SUJET: Étude de Conformité de l'église Saint-Marcel-de-Richelieu
Référence : Mandat – Résolution du Conseil du 6 mars 2023

CENTRE COMMUNAUTAIRE ÉGLISE SAINT-MARCEL-DE-RICHELIEU

ÉTUDE DE CONFORMITÉ

DOSSIER NO. 2312

ANNEXE 1 – PLAN A1

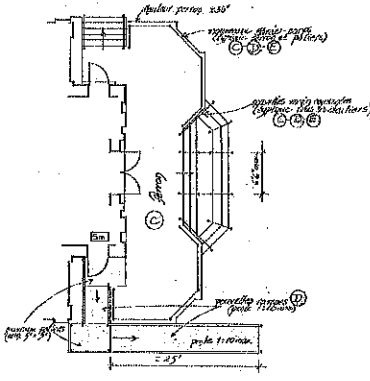
Réf. sections 3.4.6.5. et 3.4.6.6. du CNB. Voir le plan à l'annexe 1 pour la localisation et détails.

- rendre les garde-corps conformes sur le périmètre du perron. La hauteur du garde-corps doit être de 1070mm (42") minimum. Si la dénivellation entre le balcon et toute surface adjacente est de 600mm (24") et plus, l'espace entre les montants (barreaux) ne doit pas être supérieur à 100mm (4")
- les mains courantes des escaliers doivent avoir une hauteur comprise entre 865 et 1070mm (34-42") et se prolonger au moins 300mm (12") en deçà de la première contremarche et au-delà de la dernière contremarche. Les mains courantes doivent être continues en y incluant les paliers. Une main courante ne doit pas être à une distance supérieure de plus de 750mm (30") de toute personne utilisant les escaliers. Une largeur maximum de 1650mm (6'-6") doit donc être respectée entre les mains courantes.

- La rampe d'issue devra être corrigée pour rencontrer les normes du CNB : se référer au plan à l'annexe 1 pour la localisation.
 - un palier de 1500 x 1500mm est requis à la porte d'issue latérale de l'église
 - Un palier de 1200 x 1500mm est requis au changement de direction
 - La pente maximale de la rampe est de 1:10 mais suggérée entre 1 :16 et 1 :20 pour faciliter les déplacements en fauteuil roulant.
